Respuesta a solicitud de segunda información aclaratoria al Estudio de Impacto Ambiental (EsIA) Categoría II, titulado “ESTUDIO DISEÑO Y CONSTRUCCIÓN, OPERACIÓN Y MANTENIMIENTO DE LA PLANTA POTABILIZADORA DE CHIRIQUÍ GRANDE Y REDES DE ABASTECIMIENTO, PROVINCIA DE BOCAS DEL TORO” a desarrollarse en los Corregimientos de Miramar y Twai, Distrito de Chiriquí Grande y Jirondai, Provincia de Bocas del Toro y Comarca Ngäbe – Bugle.

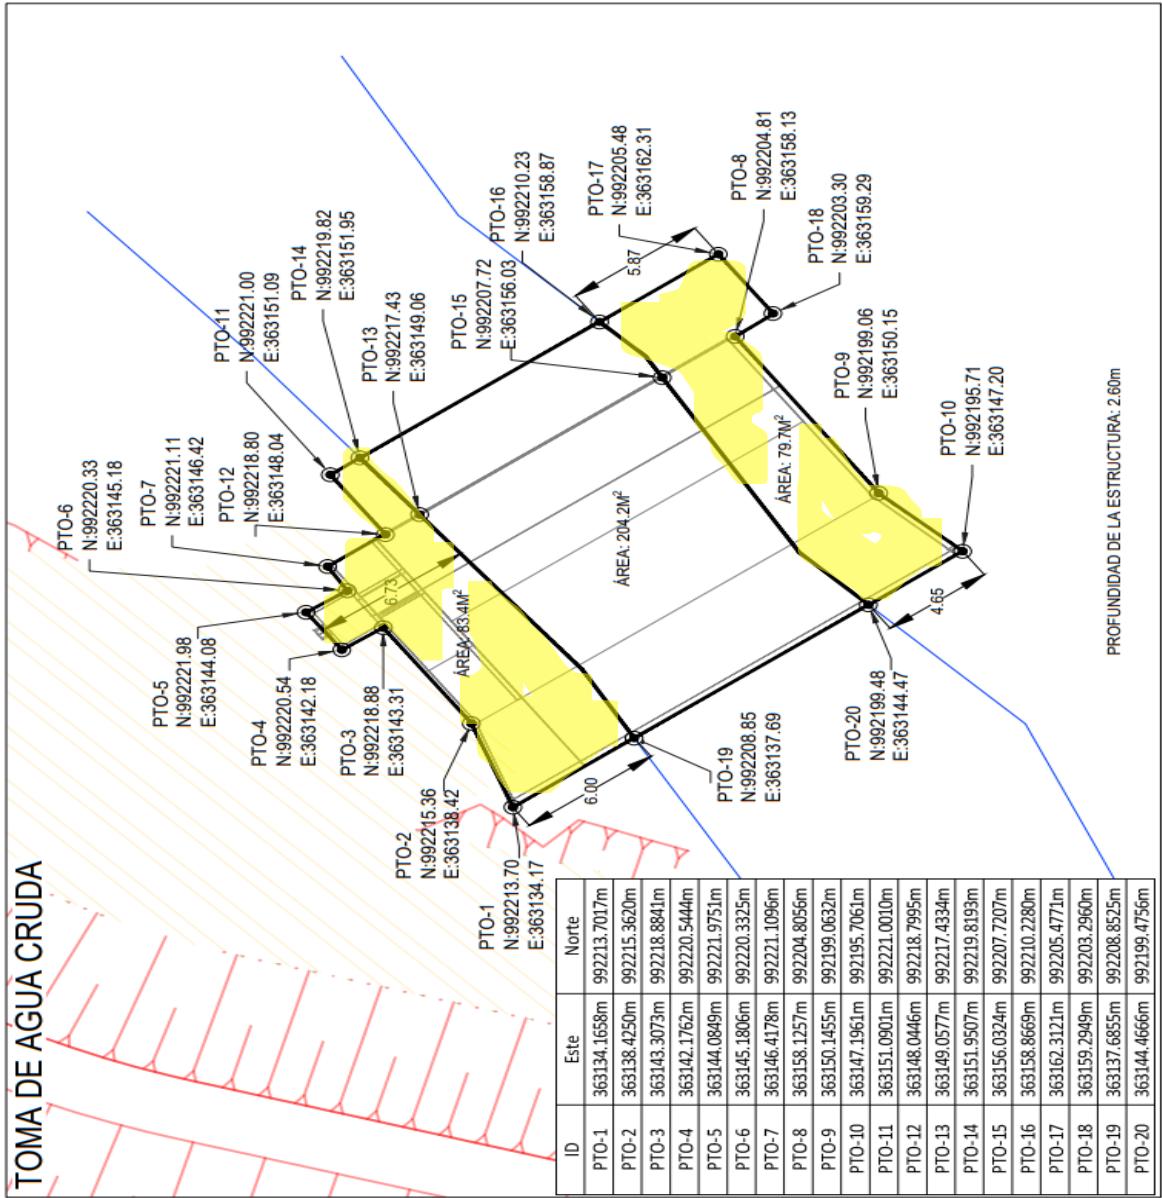
- a) Solicitar al promotor que amplié información sobre la actividad del dragado del Río La Gloria durante la etapa de construcción y operación, como también, sobre la colocación de las trampas en la parte de la fuente hídrica para control de sedimentos, proporcioné descripción detallada de cada obra en cauce a realizar, metodología, dimensiones y coordenadas correspondientes.

En cuanto a las coordenadas UTM de donde se realizarán los trabajos presentamos un plano en el cual encontramos un diagrama denominado TOMA DE AGUA CRUDA, en el cual podrán encontrar las coordenadas del área de la toma donde se ejecutarán las actividades en un área total de 347.3 m², de estos 204.2 m² corresponde al área del flujo y 63.4 m² a el área de servidumbre de un lado y 79.7 m² al otro lado, lo que indica que se usarán 143.1 m² de área de las servidumbres.

Cuadro N° 20, Coordenadas UTM del área de toma de agua cruda donde se realizarán las actividades de dragado

Figura N° 4 Ubicación de los componentes del área de la toma

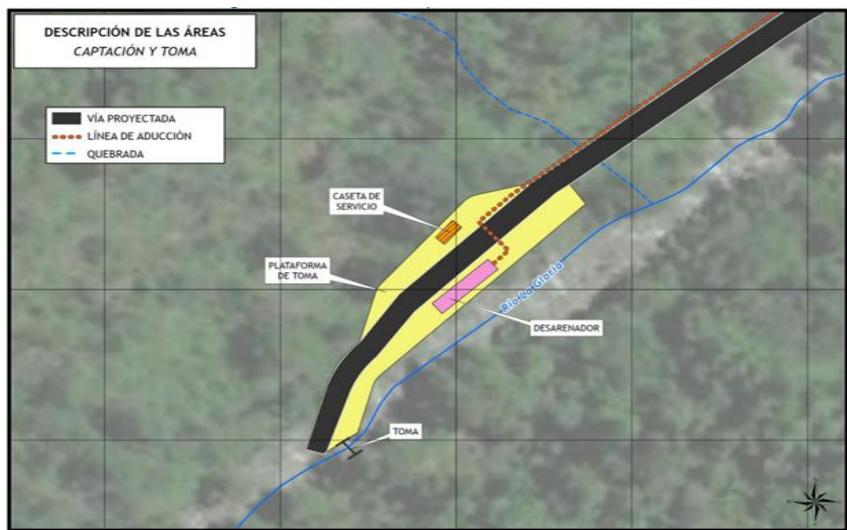
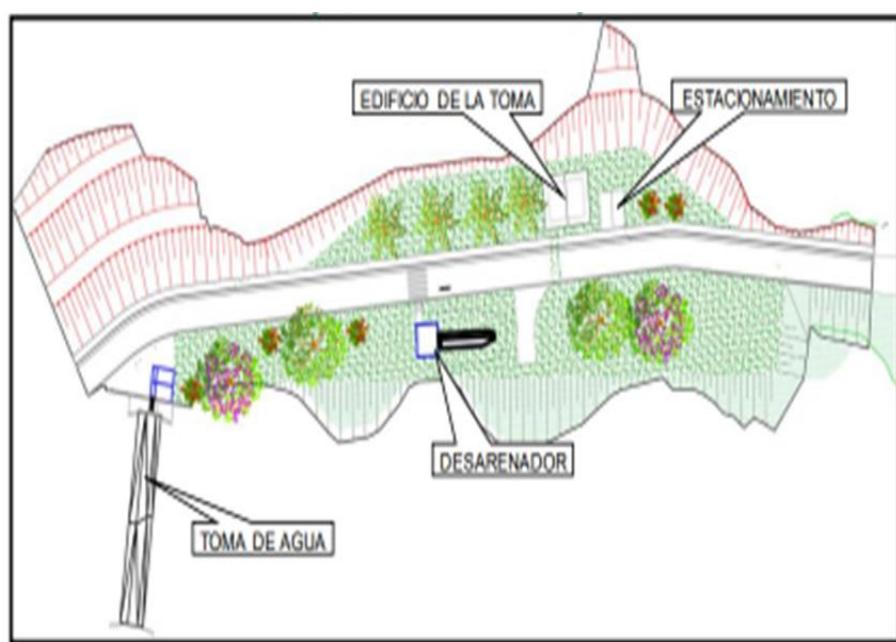
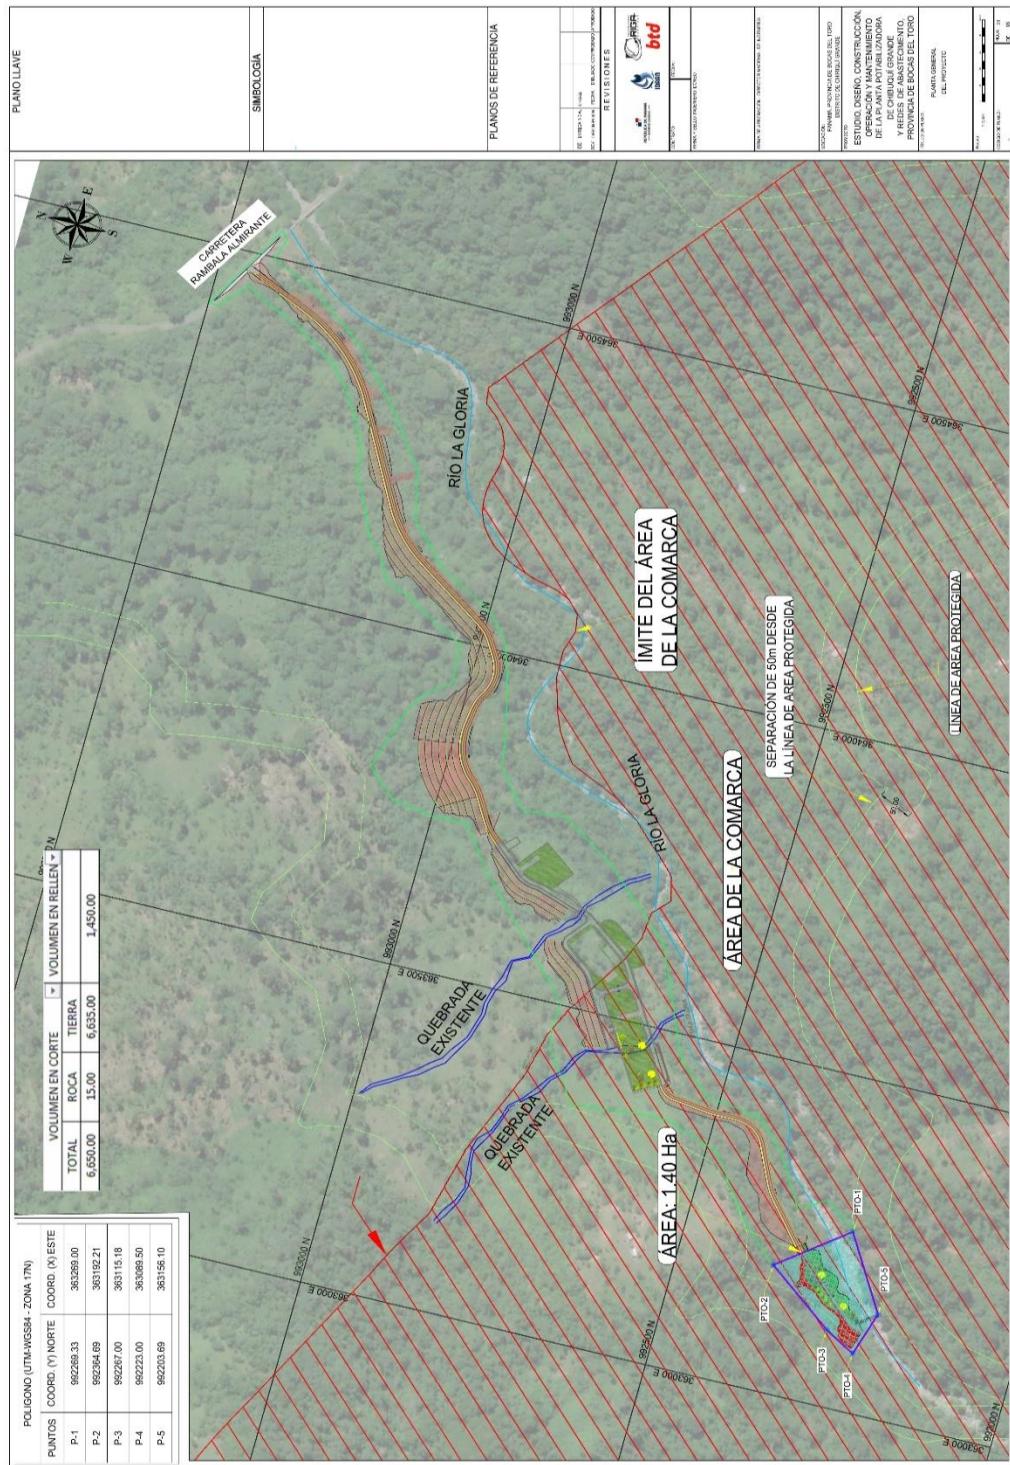
- b) Las actividades mencionadas se realizarán en el cauce del río La Gloria y deben ser técnicamente y socialmente justificadas en el Estudio de Impacto Ambiental, tal como se establece en Resolución No DM-0431-2021 de 16 de agosto de 2021 "Por la cual se establece requisitos para la autorización de las obras en cauces naturales en la República de Panamá y se dictan otras disposiciones"

- ✓ **Técnicamente:** En el contenido del EslA, se estable cual será la obra que se realizara en este cause e inclusos en otros que esta o cruzan el predio donde se ubicara el proyecto, se presentan planos – diseños de las obras a ejecutar tanto en el Rio La Gloria como en 10 cruces más de fuentes hídricas y todo se sustenta, como ejemplo podemos resaltar lo establecido en el quinto segmento lo cual extraemos y lo colocamos seguidamente

La ubicación de la captación está sobre el Río La Gloria en un punto en que se estrecha el río para garantizar la captación en la temporada seca. También el emplazamiento de la toma está definido de manera que el agua llegue a gravedad al punto de entrada de agua cruda de la planta de tratamiento y que el resto de los procesos se puedan hacer siguiendo los lineamientos de CEPIS para una planta de filtración completa. La derivación de la toma de agua cruda estará aproximadamente en las coordenadas (UTMA 17N): E:363137.500 N:992226.232. Seguidamente, se apreciarán en la Figura N° 4, Ubicación de los componentes del área de la toma y la Figura N° 5 Urbanismo de la toma de agua, además el plano del polígono total en el cual se resalta la ubicación de este quinto segmento, los cuales nos ayudan a ubicar el sitio y la ubicación de las facilidades a establecer.
